沖縄県北部医療組合一般競争入札公告第2-3号
令和7年10月27日

質問回答書

工事名：公立沖縄北部医療センター新築工事（建築）

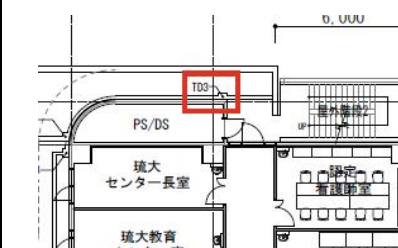
69	A-308	床・壁の配筋について、下記と考えて宜しいでしょうか。御指示下さい。 ☐ 床配筋:D13@200ｸﾞﾌﾞﾙｸﾞｸﾞ ☐ 壁配筋:D13@200ｸﾞﾌﾞﾙｸﾞｸﾞ	下記の通りです。 ☐ 床配筋:D13@150ｸﾞﾌﾞﾙｸﾞｸﾞ ☐ 壁配筋:D13@150ｸﾞﾌﾞﾙｸﾞｸﾞ
		<オイルポンプ棟>	
70	S-701	地盤改良:浅層混合処理工法について、 基礎伏図 注記に「必要地耐力を確保できない場合は地盤改良を行う事」と記載があります。必要と考えて宜しいでしょうか。御指示下さい。	積算数量書(参考)を参照お願いします。 基礎下の地耐力を確認した上での判断とします。 増減変更が必要となった場合は、変更協議の対象とします。
71		上記、地盤改良が必要な場合、下記を御指示下さい。 ☐ 改良H ☐ 改良範囲(土間スラブ下の有無、外周の余幅等) ☐ セメント混入量 ☐ 改良天端の砕石の有無	☐ 積算数量書(参考)を参照お願いします。 ☐ 建物下全面、外周+100mmの範囲です。 ☐ 積算数量書(参考)を参照お願いします。 ☐ 無しです。
72	S-701 A-308	1FL-GLの高さについて、 下記の様に異なります。伏図・軸組図(オイルポンプ室)を正と考えて宜しいでしょうか。御指示下さい。 ☐ 伏図・軸組図(オイルポンプ室):1FL=GL+200 ☐ オイルポンプ室棟 詳細図:1FL=GL+400	オイルポンプ室棟 詳細図のGL+400を正とします。
73	A-308	防湿材・断熱材の必要の有無について、 該当無しと考えて宜しいでしょうか。御指示下さい。	宜しいです。
		(外部)	
		<共通>	
74	A-003	複合塗膜防水(高強度ウレタン・ゴム系複合)について、下記を御指示下さい。 ☐ メーカー名・品番を御指示下さい。 ☐ 防水端部(他材取合)にはシーリング2成分形ボリシアファイブ系10x10が必要と考えて宜しいでしょうか。	☐ メーカー指定はありませんが、積算上は下記のメーカー、品番の同等品として計上しています。 シーカ・ジャパン:UPM-10工法ほか ☐ 端部は上記製品の小口用UPM-10L工法で計上しています。

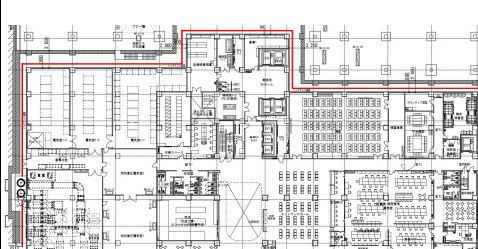
84	A-028	4階屋根ベアブラケット笠木の形状について、 断面詳細図(7)のEY1通り断面詳細図でベアブラケット笠木の形状が有リ タイプの図示ですが、他屋根と同様に有リ無しタイプと考えて宜しいで しょうか。御指示下さい。	宜しいです。

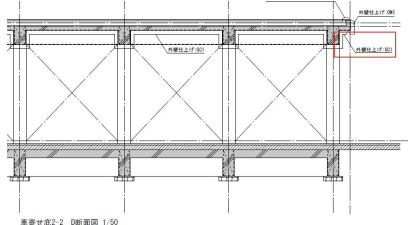
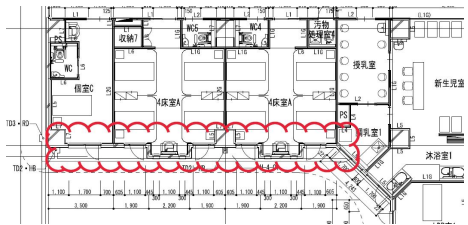
93	K-035～037	X6・8-Y10通りのPH屋根から5階屋根までの堅樋の径について、 下記の様に異なります。6階・PH階平面図を正と考えて宜しいでしょうか。御指示下さい。 □6階・PH階平面図：φ100(TD2) □5階平面図：φ150(TD3)	6階までTD2、5階からTD3とします。
94	K-034～037	X6・8-Y3通りのPH屋根から4階屋根までの堅樋の径について、 下記の様に異なります。6階・PH階平面図を正と考えて宜しいでしょうか。御指示下さい。 □6階・PH階平面図：φ100(TD2) □4・5階平面図：φ150(TD3)	6階までTD2、5階からTD3とします。

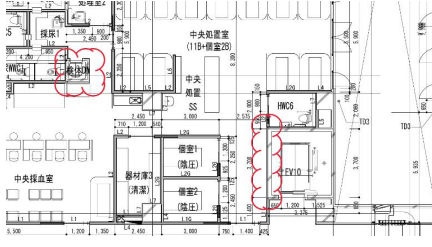
100	K-038 K-039 A-042	屋外階段1・2廻りのルーバーについて、下記を御指示下さい。 ☐ 施工高さについて、下記の様に異なります。 屋外階段1平面・断面詳細図を正と考えて宜しいでしょうか。 ・立面図(1)(2)：西面及び東面は3～PH1階までの高さ、北面は3～4階までの高さ ・屋外階段1平面・断面詳細図：全面が3～4階までの高さ ☐ 下地胴縁：C-100×50×20×3.2の取付ビスを御指示下さい。	☐ 宜しいです。全面3～4階までです。 ☐ 3本を計上しています。

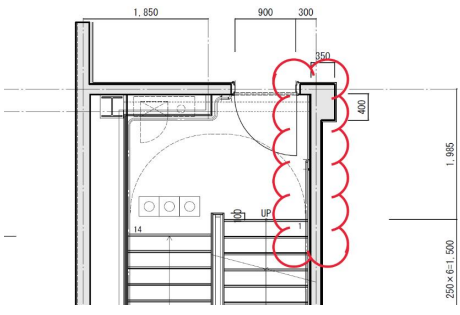
<別館棟>	
104	K-016 K-038～040	外壁OW3:花びロック400角及びOW4:コンクリート方立について、仕上表(3)外部仕上表にOW3:花びロック400角及びOW4:コンクリート方立とありますが、立面図(1)～(3)に記載が無い為、別館棟には不要と考えて宜しいでしょうか。御指示下さい。	宜しいです。
		<車寄せ底1-1>	
105	K-014 A-293 A-295 A-297 A-305	OW3:花びロック400角について、下記を御指示下さい。 □病院棟のOW3:花びロック400角は仕上表(1)で別途工事となっておりませんが、車寄せ底1-1のOW3:花びロック400角は本工事と考えて宜しいでしょうか。 □OW3:花びロック400角の詳細及びメーカー名・品番を御指示下さい。 □上記OW3:花びロック400角の詳細及び工事区分は車寄せ2-1・2-2・3-2も同様と考えて宜しいでしょうか。	□宜しいです。 □メーカー指定はありませんが、積算上は下記のメーカー、品番の同等品として計上しています。 山内コンクリートブロック：H-2 □宜しいです。
106	A-293	屋根:県産在来赤瓦葺きについて、下記を御指示下さい。 □県産在来赤瓦葺きのメーカー名・品番を御指示下さい。 □軒先、棟、下り棟の詳細を御指示下さい。 □屋根下地がコンクリート金繰とありますが、塗膜防水(X-2)が必要と考えて宜しいでしょうか。 □上記、塗膜防水の下地にモルタルは必要でしょうか、必要な場合、モルタルの厚みを御指示下さい。	□メーカー指定は有りませんが、積算上は下記のメーカーの製品同等品として計上しています。 当山瓦工場 □在来瓦葺き工法です。 □金繰押えの上、X-2防水です。 □不要です。

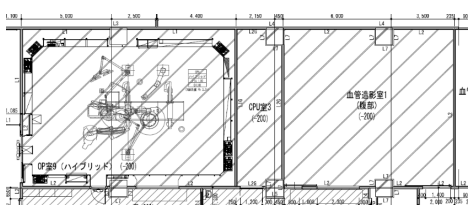
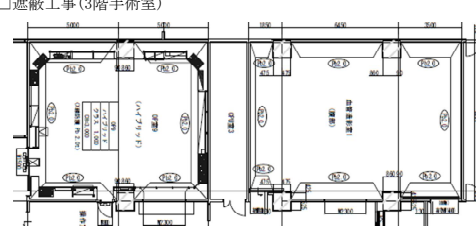
番号	該当箇所	質 問 内 容	回答
170	K-019 A-132	2階内視鏡スタッフ通路の天井仕上について、 下記の様に異なります。仕上表(4)を正と考えて宜しいでしょうか。御指示下さい。 □仕上表(4):FK(1)+NAD+防かび目地ｼｰﾙ □2階天井伏図(3):GB-NC(T)	宜しいです。
171	K-019 A-131	2階CPU室2の天井仕上について、 下記の様に異なります。仕上表(4)を正と考えて宜しいでしょうか。御指示下さい。 □仕上表(4):GB-NC(T) □2階天井伏図(2):DR(1)	宜しいです。
172	K-027～028 A-142～145	4・5階の各室の天井高さについて、 下記の様に異なります。仕上表を正と考えて宜しいでしょうか。御指示下さい。 ＜仕上表＞ ＜天井伏図＞ (4階共通) □汚物処理室3 CH2500 CH2700 (4階NICU・GCU) □NICU前室 CH2700 CH2500 (4階管理・医局) □臨床研修シュミレーション室 CH2500 CH2700 (5階病棟) □デイルーム1 CH2700 CH2600	4・5階の各室の天井高さを以下の通りとします。 (4階共通) □汚物処理室3 CH2500 (4階NICU・GCU) □NICU前室 CH2500 (4階管理・医局) □臨床研修シュミレーション室 CH2500 (5階病棟) □デイルーム1 CH2700
173	K-017～020 A-130～133 K-023～025 A-136～137	2・3階の各室の天井高さについて、 下記の様に異なります。仕上表を正と考えて宜しいでしょうか。御指示下さい。 ＜仕上表＞ ＜天井伏図＞ (2階共通) □業務用EVホール CH2700 CH2500 □守衛室防災センター CH2700 CH2500 (2階救急) □洗体室 CH3000 CH2500 □観察・処置室 CH2700 CH2500 (救急外来) □救急風除室 CH3000 CH2500 □救急診察室6 CH2700 CH2500 (2階リハビリ科) □診察室(リハビリ科) CH2700 CH2500 (2階内視鏡(外来・健診)) □内視鏡待合(外来・健診) CH2700 CH2500 □内視鏡受付(外来・健診) CH2700 CH2500 □内視鏡廊下 CH2700 CH2500 □内視鏡検査室1～6 CH2700 CH2500 □回復室 CH2700 CH2500 (2階放射線科) □CPU室 CH2800 CH2500 □パノラマ撮影室1 CH2800 CH3000 □放射線科スタッフ室 CH2500 CH2700 □読影室 CH2500 CH2700 □検像室 CH2500 CH2700 □操作室5 CH2700 CH2500 □操作室2 CH2500 CH2700 (2階生理検査) □所見・解析室・検査待合 CH2700 CH2500 (2階中央処置) □中央処置室・中央処置SS CH2700 CH2500 □中央採血室・受付 CH2700 CH2500 □採尿1 CH2700 CH2500 (3階手術) □薬剤庫 CH2500 CH2800 (3階ICU/CCU/HCU) □器材庫5 CH2500 CH3000 (3階中央材料) □高圧蒸気滅菌装置置場 CH3400 CH3000	2・3階の各室の天井高さを以下の通りとします。 (2階共通) □業務用EVホール CH2500 □守衛室防災センター CH2500 (2階救急) □洗体室 CH2500 □観察・処置室 CH2500 (救急外来) □救急風除室 CH2500 □救急診察室6 CH2500 (2階リハビリ科) □診察室(リハビリ科) CH2500 (2階内視鏡(外来・健診)) □内視鏡待合(外来・健診) CH2500 □内視鏡受付(外来・健診) CH2500 □内視鏡廊下 CH2500 □内視鏡検査室1～6 CH2700 □回復室 CH2500 (2階放射線科) □CPU室 CH2500 □パノラマ撮影室1 CH2800 □放射線科スタッフ室 CH2500 □読影室 CH2500 □検像室 CH2500 □操作室5 CH2500 □操作室2 CH2700 (2階生理検査) □所見・解析室・検査待合 CH2500 (2階中央処置) □中央処置室・中央処置SS CH2500 □中央採血室・受付 CH2500 □採尿1 CH2500 (3階手術) □薬剤庫 CH2800 (3階ICU/CCU/HCU) □器材庫5 CH3000 (3階中央材料) □高圧蒸気滅菌装置置場 CH3400

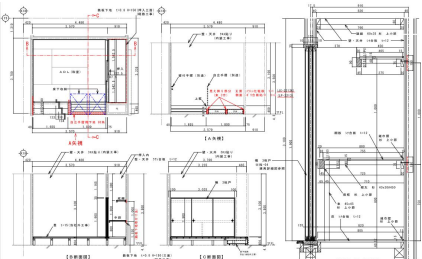
番号	該当箇所	質問内容	回答
201	K-014 A-026	3階機械室3-1の床仕上について、 下記の様に異なります。仕上表(1)を正と考えて宜しいでしょうか。 御指示下さい。 □仕上表(1):FLP(1) □断面詳細図(5):VS(1)	宜しいです。
202	A-142～153 A-285	病室コンソール上部間接照明の詳細について、 下記の様に異なります。部分詳細図(10)の病室ベッドコンソール詳細図を正と考えて宜しいでしょうか。御指示下さい。 □4～6階天井伏図・部分詳細図(8)SB-02詳細  □部分詳細図(10)病室ベッドコンソール詳細図 	宜しいです。
203	A-285	病室ベッドコンソールについて、 部分詳細図(10)で病室ベッドコンソール詳細図に目地:7mm見切と記載がありますが、断面形状・表面仕上を御指示下さい。	メーカー指定はありませんが、積算上は下記のメーカー、品番の同等品として計上しています。 積水樹脂プラメタル：メタカラーAK-8×13U 
204	K-025 A-051～062	2・3階収納の内部仕上について、 各平面詳細図に収納がありますが、仕上表に記載が無いため仕上が不明です。3階倉庫1と同様に下記仕上と考えて宜しいでしょうか。御指示下さい。 □床:VS(1) □巾木:VB(1) □壁:CL(1) □天井:GB-NC(T) □廻り縁:塩ビ □天井高:CH2500 □内装制限:下地共不燃材	家具詳細図に記載のない収納については、 3階倉庫1と同様の仕上げとします。
205	K-025 A-139	3階ICU・CCU前室の天井仕上について、 下記の様に異なります。仕上表(12)を正と考えて宜しいでしょうか。 御指示下さい。 □仕上表(12):DR(1) □3階天井伏図(4):CL(1)	宜しいです。
206	K-025	3階器材庫5・6の仕上について、 床高の欄に○の記載がありますが、誤記と考えて宜しいでしょうか。 御指示下さい。	宜しいです。 外壁断熱欄に○※が正です。
207	K-058 A-331	3階OP室9と血管造影室1の平面プランについて、 下記の様に異なります。3階平面詳細図(2)を正と考えて宜しいでしょうか。御指示下さい。 □3階平面詳細図(2)  □遮蔽工事(3階手術室) 	宜しいです。
